## MODIFICATION 004

### APPELS D'OFFRES RÉAMÉNAGEMENT CENTRE D'ACCUEIL DES VISITEURS DE BAIE SAINTE-CATHERINE

L'objectif de la modification 004 est de prolonger la période d'invitation à soumissionner, répondre aux questions et modifier les plans et devis.

|  | Travaux publics et Services gouvernementaux Canada | Public works and Government Services Canada | PARCS CANADA<br>151 ROUTE 138, BAIE-STE-CATHERINE, QC<br>RÉAMÉNAGEMENT DU CENTRE D'ACCUEIL AUX VISITEURS<br>REFITTING OF VISITOR CENTRE<br>ADDENDA #2 / ADDENDUM #2 | Conçu par<br>Pier-Frédéric Brillant, ing. jr. | Designed By<br>Pier-Frédéric Brillant, ing. jr. | Nom du fichier<br>C01@C04-PL-R.081102.001.DWG |                                   | File name                  | No de plan<br>Plan no.         |

# COUPE - DÉMOLITION SECTION - DEMOLITION

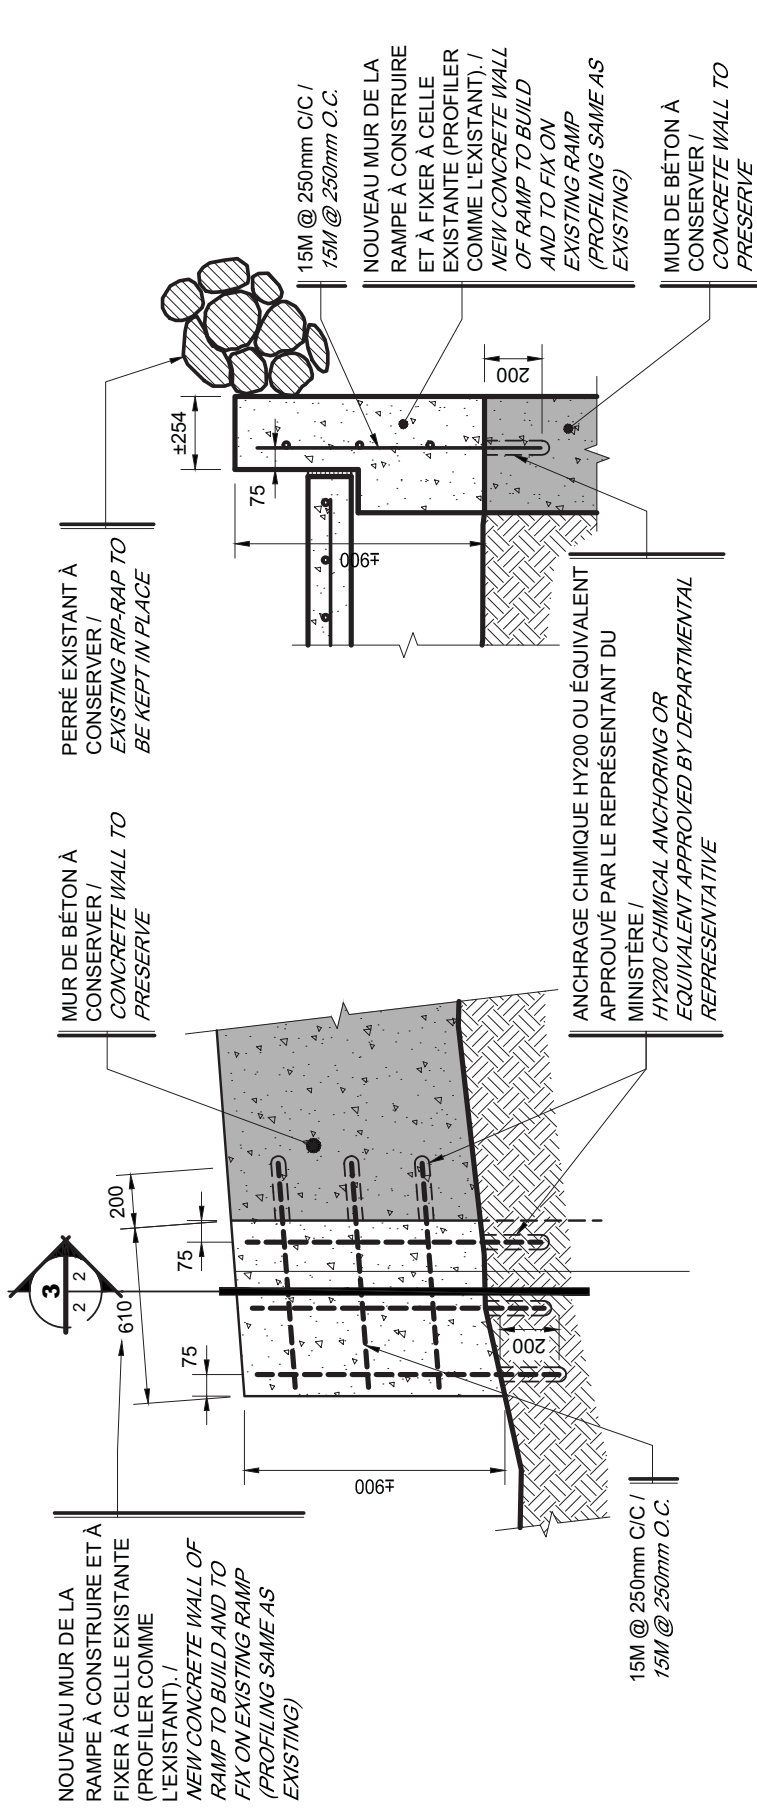
### **2.1. Feuille C3 de 4 – Détail 4 – Nouvelle section de la rampe de mise à l'eau**

Pour apporter des précisions sur la section de la rampe de mise à l'eau à construire, ajouter à la note du détail 4 de la feuille C3 de 4, les détails nos 1, 2 et 3 illustrés aux 2 pages de dessins jointes
